質問回答書

工事(委託)名	豊岩幹線配水管整備工事その2(25301)	回答課所室: 秋田市上下水道局水道建設課
		質問回答月日: 令和7年7月18日

工事箇所図 S=1/2,500

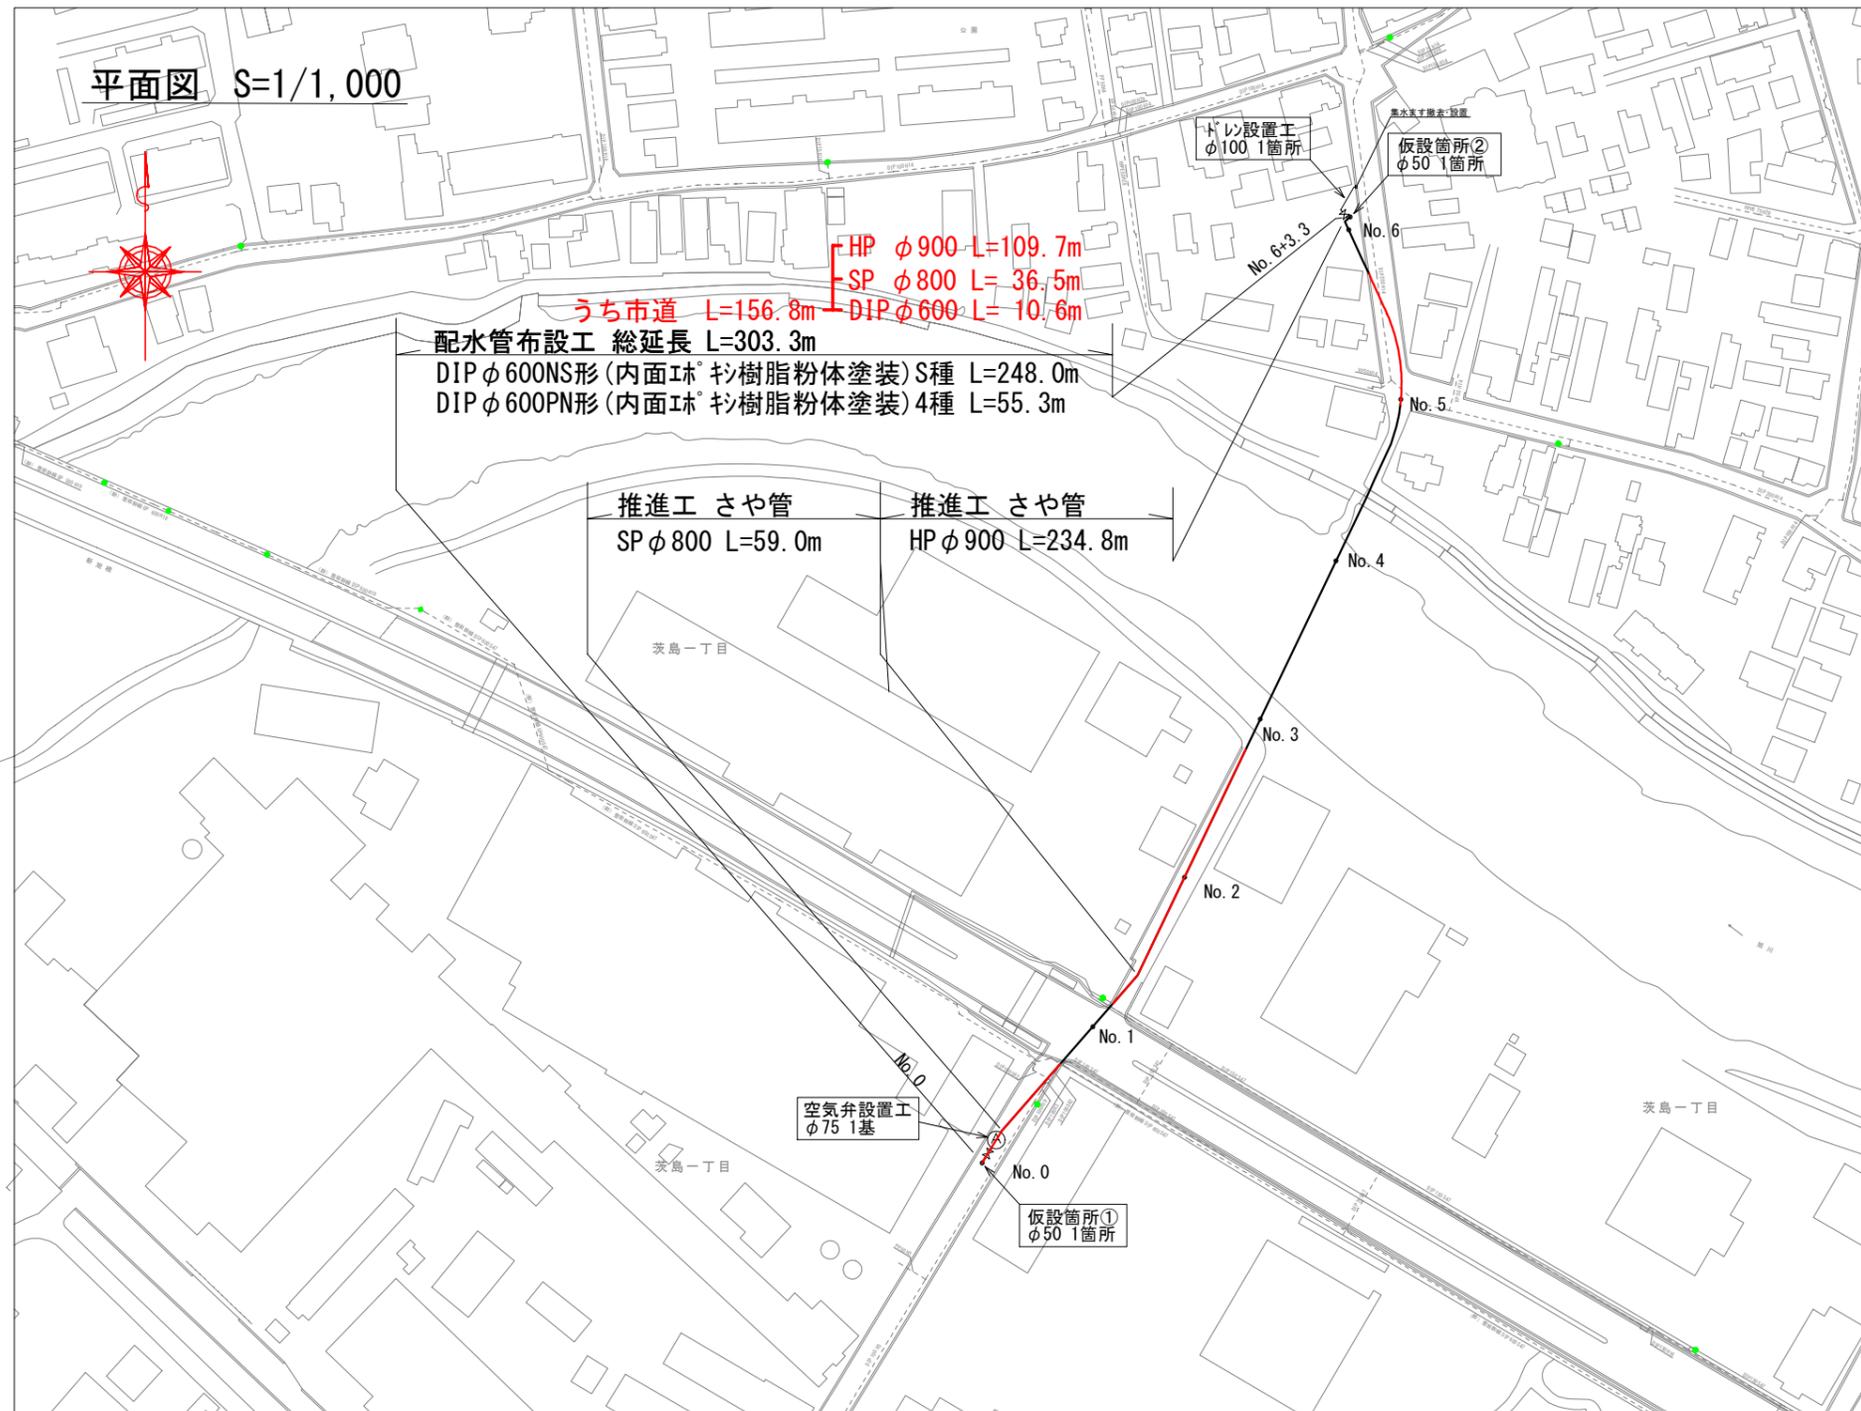
7	質問	φ900mm泥濃式推進の曲線部については、地盤反力が確保されているでしょうか。もし地盤改良が必要となった場合、設計変更の対象になると考えてよろしいでしょうか。ご教示願います。
	回答	本工事は詳細設計を実施しており、地盤反力が確保されていると判断しております。もし、地盤改良が必要となった際は、協議を行い、変更が必要と判断した場合、変更契約の対象とします。
8	質問	夜間作業に対する近隣住民の了解は得られているのでしょうか。また、もし防音設備が必要となった場合、設計変更の対象になると考えてよろしいでしょうか。ご教示願います。
	回答	近隣企業様の了解は得ております。また、到達立坑箇所は工事期間が短く影響が少ないこと、両発進立坑箇所は近接しているのが企業様であることから、騒音対策は実施しない設計としております。もし、防音設備が必要となった際は、協議を行い、変更が必要と判断した場合、変更契約の対象とします。
9	質問	警察協議・河川協議・他各企業者との協議は完了しているのでしょうか。ご教示願います。
	回答	警察協議は未実施です。 道路協議については市道部は占用許可済み、国道部は道路法第36条協議済みです。 河川および周辺の各企業様については、詳細設計時に協議済みです。
10	質問	各立坑隣接地は工事ヤードとして借地可能でしょうか。特にNo.2両発進立坑においては、推進設備ヤードとして必要と思われます。
	回答	No.1到達立坑については、市道用地内で作業可能と考えています。 No.2両発進立坑については、隣接企業様から夜間作業時のみ敷地の一部を借用いただくことを協議済みです。 No.3到達立坑については、川尻上野町街区公園内を工事ヤードとすることを協議済みです。
11	質問	「片側交互」「通行止め」の範囲をご教示願います。また各立坑の占用範囲図を開示願います。
	回答	片側交互通行は、No.1到達立坑箇所です。通行止めは、No.2両発進立坑箇所です。なお、通行止め箇所については周辺企業様の了解を得ております。 占用範囲図については別添資料のとおりですが、No.3到達立坑について、公園占用は未申請のため申請予定のものとなります。

質問11

質問22

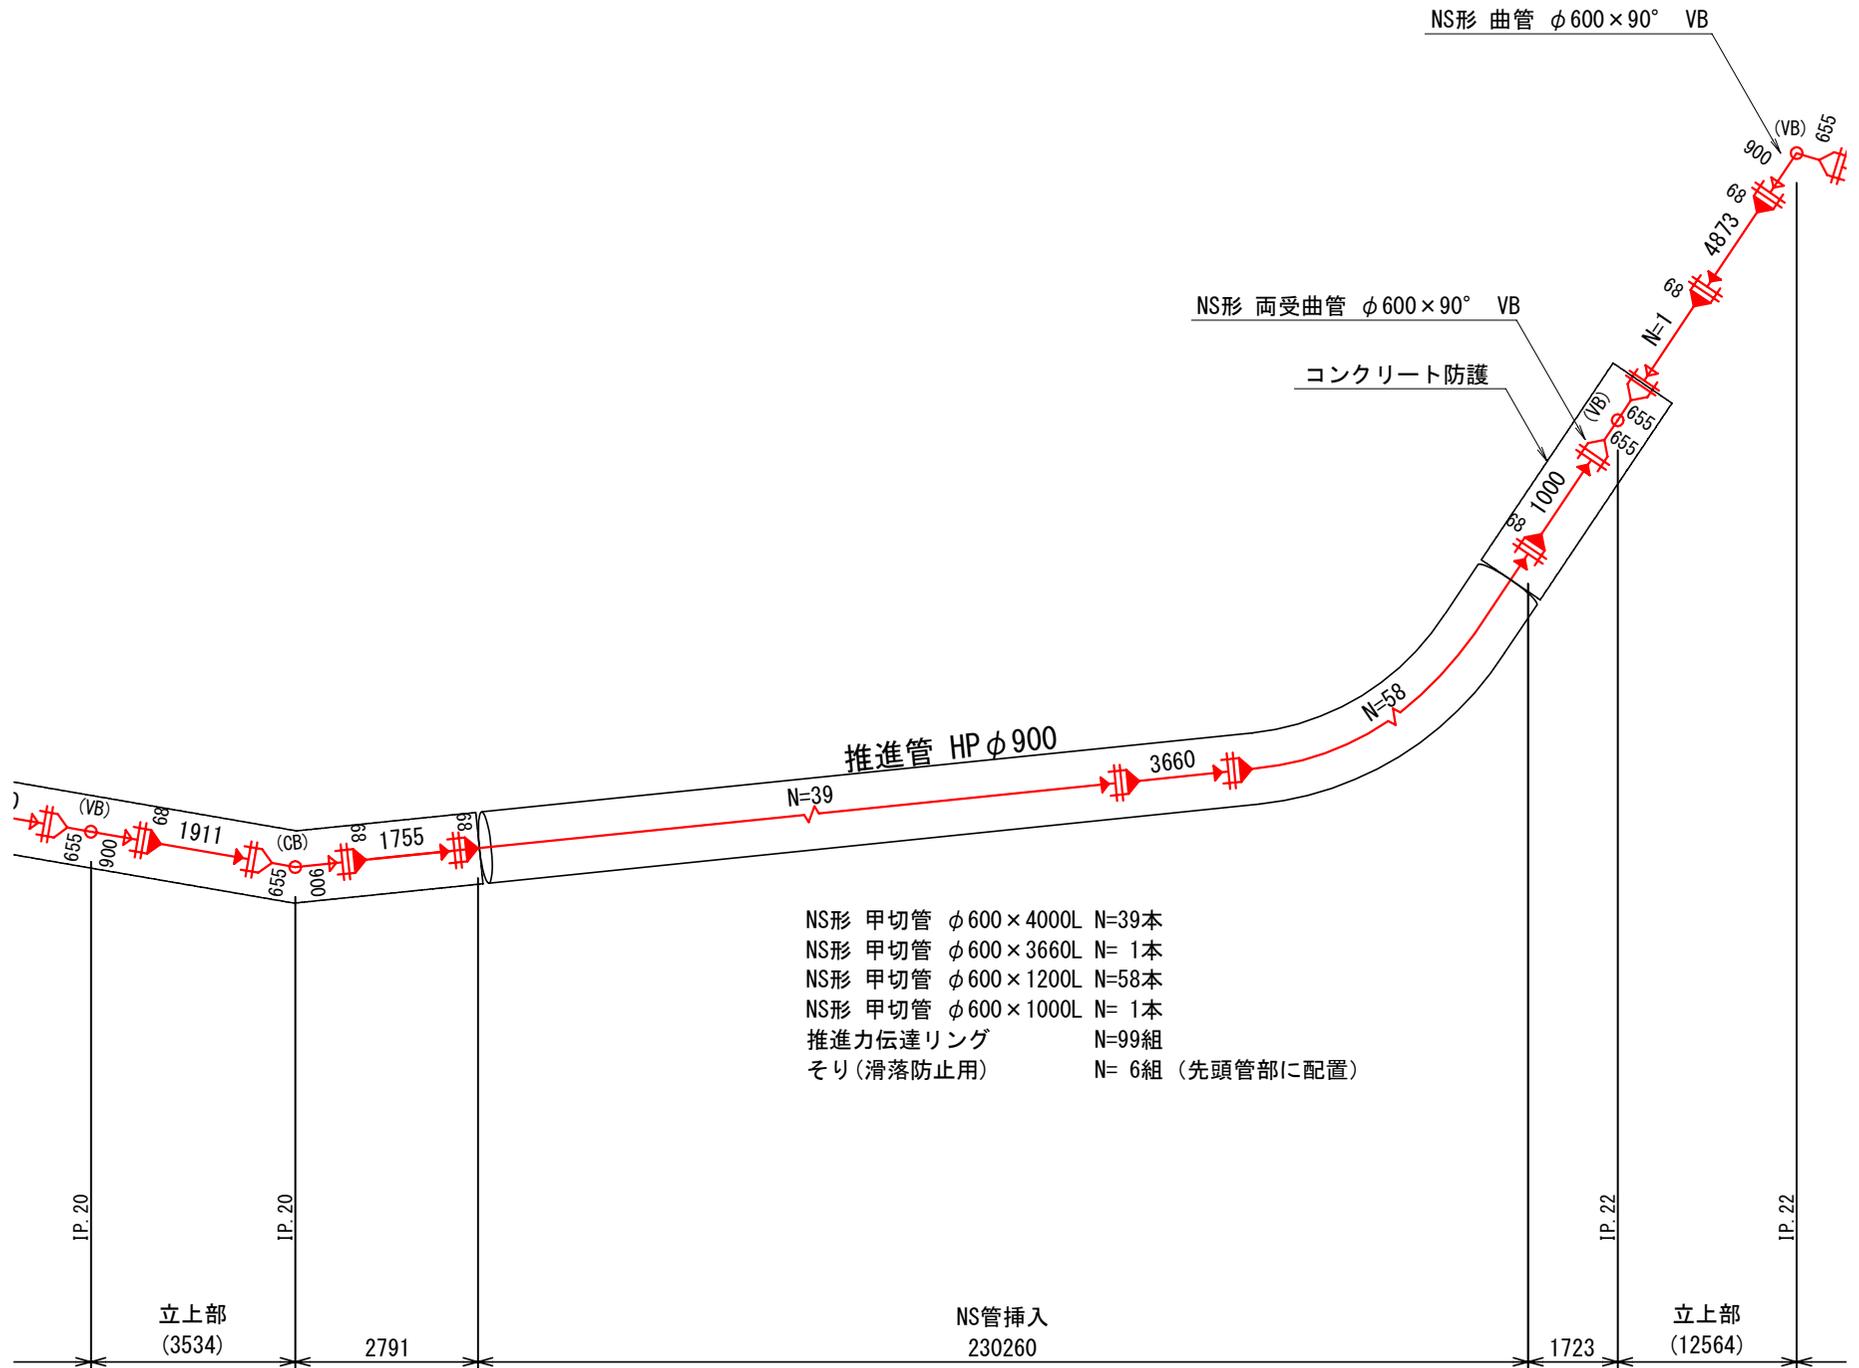
21	質問	明細書第2-1号について、常時排水の排水先はどこになるのでしょうか。屋間は覆工をしているため路上配管できないと思われます。
	回答	排水先は、立坑東側の既設側溝を考えています。また、矢板1枚だけ深く埋め込むことで、その隙間から排水ホースを通し、路上排水することが可能と考えています。
22	質問	明細書第3-1、3-2号について、HPφ900の推進管の管割図がありましたら開示願います。
	回答	管割図は別添資料のとおりとなっております。配管順は以下のとおりです。 1. 1.00m管 1本 2. 1.20m管 58本 3. 3.66m管 1本 4. 4.00m管 39本
23	質問	明細書第3-1、3-2号について、推進工SPφ900の推進設備は車上プラントでしょうか。もしそうであれば設置撤去に掛かる運搬、設置、撤去費については計上されているのでしょうか。数量を開示願います。
	回答	車上プラントです。 設置および撤去費については計上しており、数量は別添資料のとおりです。 運搬費については諸経費に含まれております。
24	質問	明細書第3-1、3-2号について、推進用水替工での常時排水の電源は商用電力、発電機のどちらでしょうか。もし発電機であれば置き場所の確保はしているのでしょうか。ご教示願います。
	回答	電源は発電機です。 交通に支障がない市道部を置き場所として想定しております。
25	質問	明細書第3-1、3-2号について、常時排水の排水先はどこになるのでしょうか。屋間は覆工をしているため路上配管できないと思われます。
	回答	排水先は、立坑東側の既設側溝を考えています。また、矢板1枚だけ深く埋め込むことで、その隙間から排水ホースを通し、路上排水することが可能と考えています。
26	質問	明細書第4-2号について、残土運搬工 積込距離 7.5kmと記載されていますが、9.5kmではないでしょうか。
	回答	協議を行い、必要と判断した場合、変更契約の対象とします。
27	質問	明細書第5-2号について、残土運搬工 積込距離 7.5kmと記載されていますが、9.5kmではないでしょうか。
